受動形個人線量計の導入及び 柏崎刈羽原子力発電所組織改編に伴う 保安規定の変更について

2022年12月12日

東京電力ホールディングス株式会社

2. 法令改正に伴う個人線量計の運用変更について

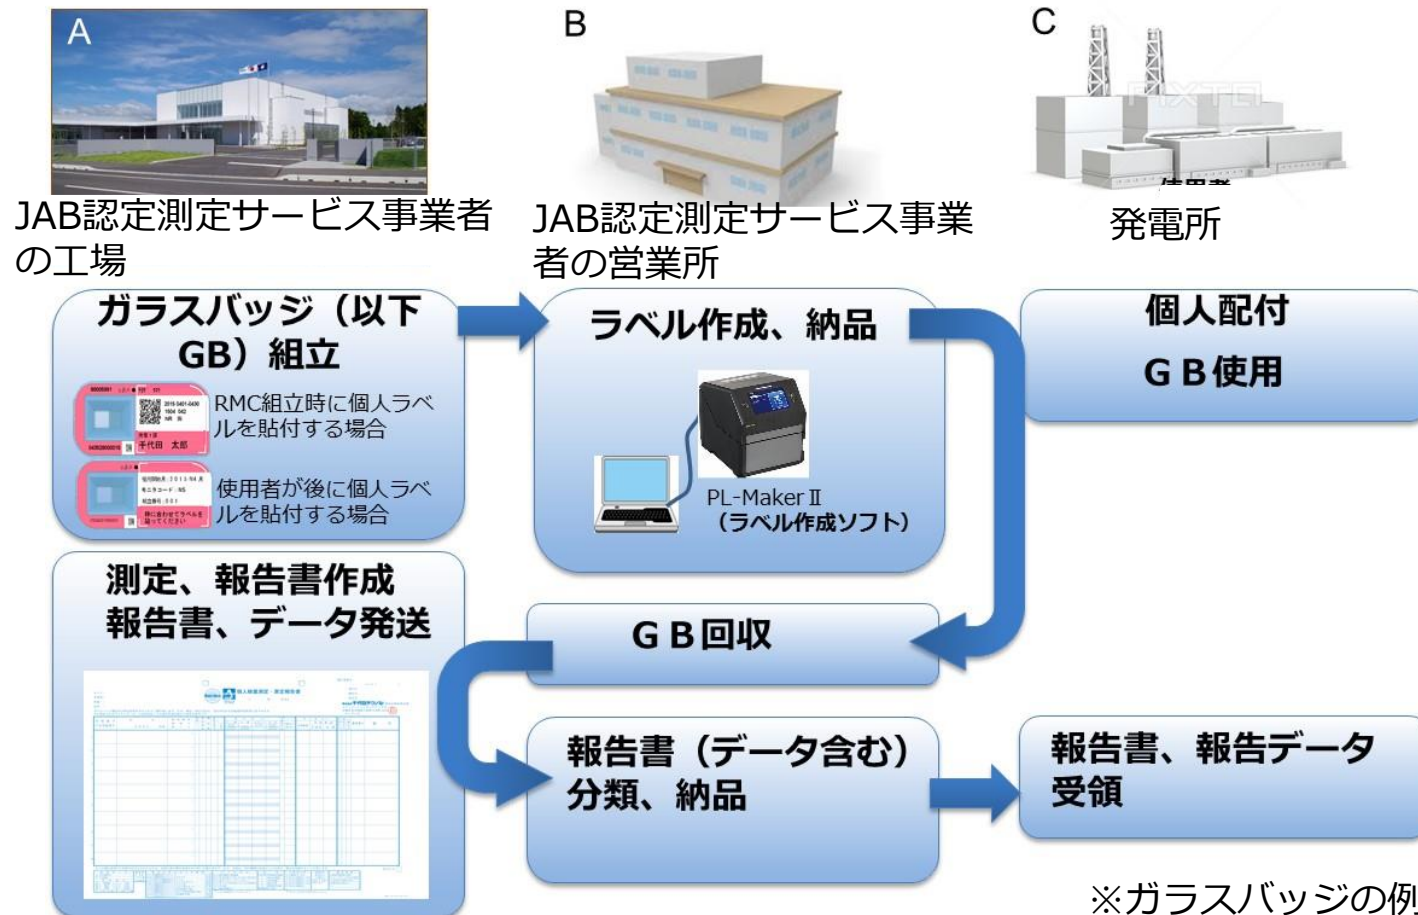
- 現在，2F・KKは電子式線量計を使用して，外部被ばく線量の測定を行っている。
- 法令改正に伴い，3か月に1回行う線量の評価用として受動形個人線量計を使用し作業件名毎や日々の線量管理の作業管理用として電子式線量計を使用する。

サイト	変更前		変更後	
KK 2F	評価用 【KK保安規定第100,103条 (2F保安規定第46,50条)】	作業管理用	評価用 【KK保安規定第100,103条 (2F保安規定第46,50条)】	作業管理用
	 電子式線量計		 又は  受動形個人 線量計※1	 電子式線量計

5. 職務等の具体的な変更について

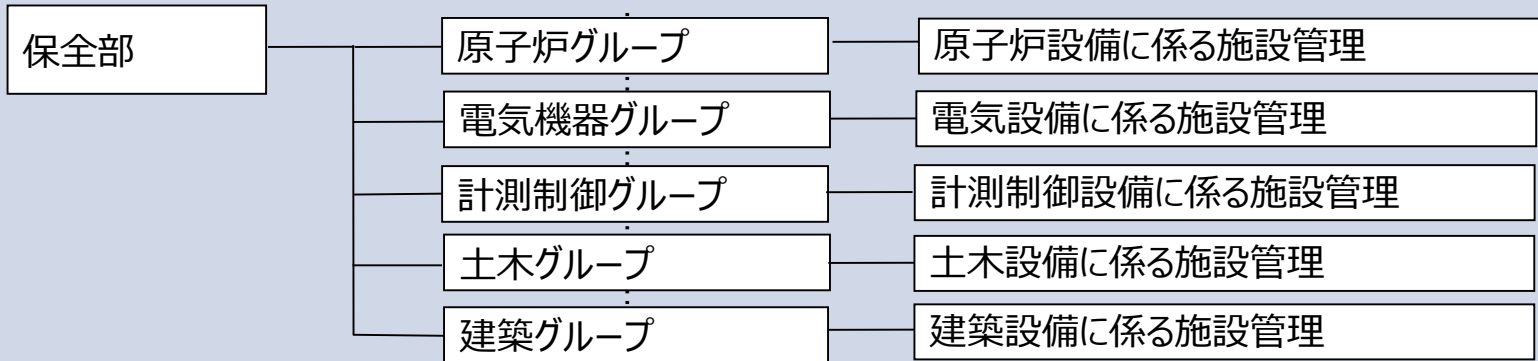
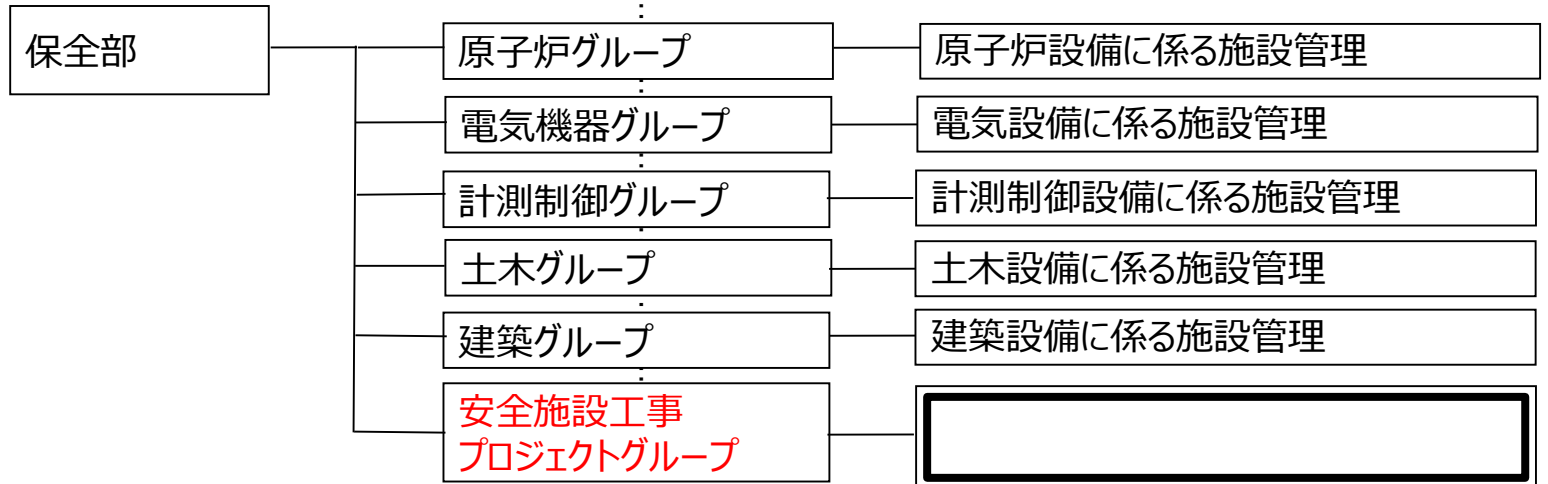
新グループの設置に伴う，業務分掌は以下の通り。
